شماره: ۱۳۹۴-۱۲۹

نوع خودرو: آریسان

اطلاعیه فنی

عنوان: کنترل مقاومت شبیه ساز (کور کن) شیر سر مخزن

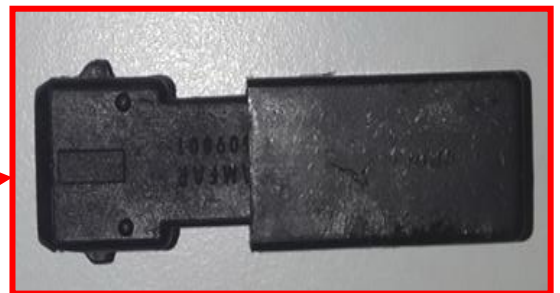
به اطلاع کلیه نمایندگیهای مجاز می رساند در صورت مراجعه خودروی آریسان با ایراد عدم کارکرد روی گاز و روشن شدن چراغ چک و درج خطای CNG Shut of Valve at tank 2 or 1 ، لازم است اقدام به کنترل و تعویض قطعه " مقاومت کور کن شیر برقی سر مخزن " به شماره فنی ۲۲۱۱۸۰۱۷ گردد.

نکته ۱: روش کنترل و تست اهمی قطعه کور کن : قطعه سالم دارای مقاومت ۱۵۰ اهم می باشد. در صورتی که مقاومت اهمی دو سر پایه کور کن عددی کمتر از ۲۰ اهم باشد ، قطعه کور کن معیوب است و لازم است تعویض گردد.

نکته ۲: محل نصب قطعه کور کن شیر برقی مخزن در خودروی آریسان دوگانه سوز در معرض نفوذ و پاشش آب از زیر خودرو می باشد. لازم است این قطعه و سوکت های موجود در محل، توسط کاور پلاستیکی مناسبی محافظت گردد.
